Samtgemeinde
GELLERSEN
Der Samtgemeindebürgermeister

S I T Z U N G S V O R L A G E S/X/498

55. Änderung des Flächennutzungsplanes „Windpark Kirchgellersen“
- **Beschluss zur Abwägung der Stellungnahmen aus der frühzeitigen Beteiligung der Öffentlichkeit gemäß § 3 (1) BauGB und der frühzeitigen Beteiligung der Behörden und sonstigen Träger öffentlicher Belange gemäß § 4 (1) BauGB**
- **Beschluss zur Beteiligung der Öffentlichkeit gemäß § 3 (2) BauGB und Beteiligung der Behörden und sonstigen Träger öffentlicher Belange gemäß § 4 (2) BauGB**

Begründung zur 55. Änderung des Flächennutzungsplans „Windpark Kirchgellersen“

Abb. 11: Geplante WEA-Standorte mit Rotorradius in Türkis (unverbindlich), ohne Maßstab (auf Grundlage vom LGLN 2024).

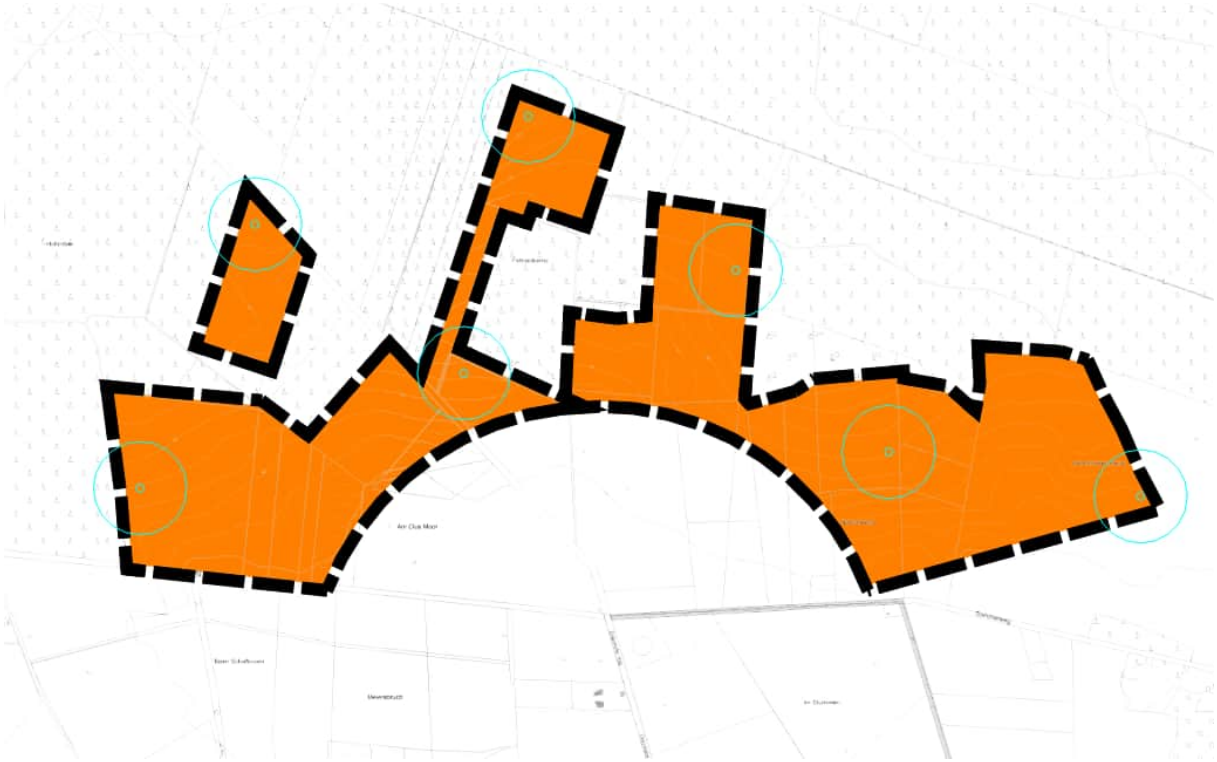
Das Planungsbüro beschreibt die Lage potentieller **WEA mit Abb. 12 unverbindlich und ohne Maßstab.**
Die Auswirkung auf den Wald wird dabei unterschlagen.
